MEMO: VOORLOPIGE BEOORDELING NIEUWE VARIANT ENKHUIZERZAND

Aan	: Vincent Muijskens (MUG Ingenieursbureau Noord-Holland)
Van	: Bram Bliet
Datum	: 30 september 2019
Referentie	: 1923/U19390/B/AJB

Figuur 2, plan nieuw

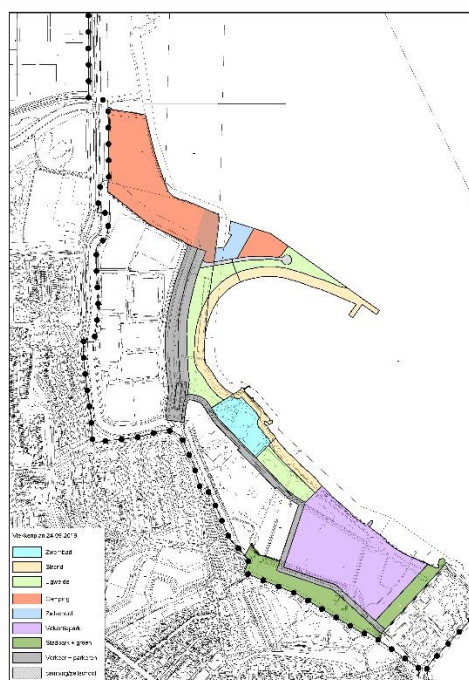
- Het villapark (paarse vlek in bijgevoegd bestand) zal niet langer in het IJsselmeer liggen, maar binnen de huidige kustlijn worden gerealiseerd.
- Er komt geen vaargeul. Het villapark zal geen aanlegplaatsen voor schepen krijgen.
- De convexe kustboog wordt marginaal aangepast, zodat de oppervlakte van het nieuw aan te winnen land beneden de 5 ha blijft (conform eis Barro). Het geplande en de inrichting blijven gelijk met het eerdere plan.

Voor de andere delen van het plan kan worden uitgegaan van de uitgangspunten en inrichting conform het eerdere plan. Daar wijzigt niets. Een kleine afwijking is zoals genoemd dat de convexe kustboog iets smaller wordt gemaakt om beneden de 5 ha landaanwinning te blijven.

Figuur 2. Voorbeeld strekdam van stortsteen

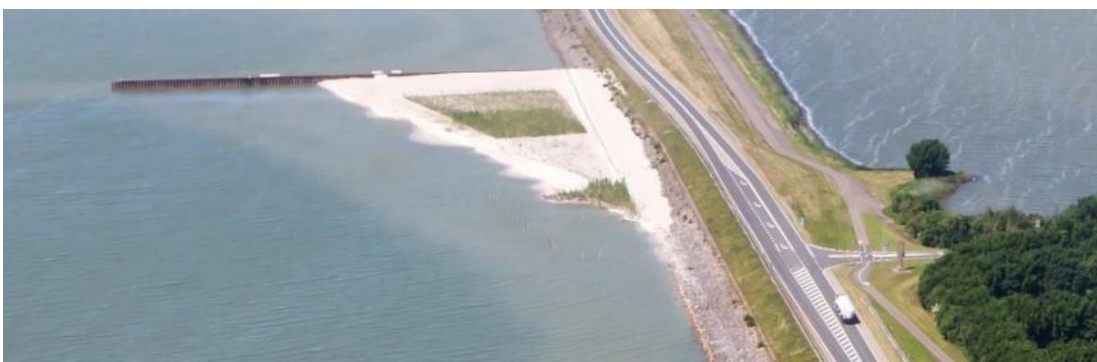
- Met behulp van kribben kan het strand worden vastgelegd. De kribben dienen dwars op de oever te worden aangelegd. Lengte en onderlinge afstand van de kribben zijn houden verband met elkaar. Hoe kleiner de afstand tussen de kribben hoe korter ook de kriblengte wordt.

- Naast klassieke kribben van stortsteen -zie Figuur 2- zijn er ook andere uitvoeringen mogelijk. Te denken valt houten kribben (palenrijen met vlechtwerk van rijshout), zie Figuur 3. Ook een (houten) damwand of scherm behoort tot de mogelijkheden, zie Figuur 4. Een damwand of palenrij neemt nauwelijks oppervlak in en is wel effectief tegen erosie.

Voor een stabiele ligging van het strand wordt aanbevolen smalle kribben aan te leggen. De afstand en lengte van de kribben dient nog wel geoptimaliseerd te worden met het oog op de intensiteit en richting van de golfaanval. Dat onderdeel (golfmodellering + stabiliteit strand) blijft ongewijzigd onderdeel van de nader uit te voeren ontwerpstudies.
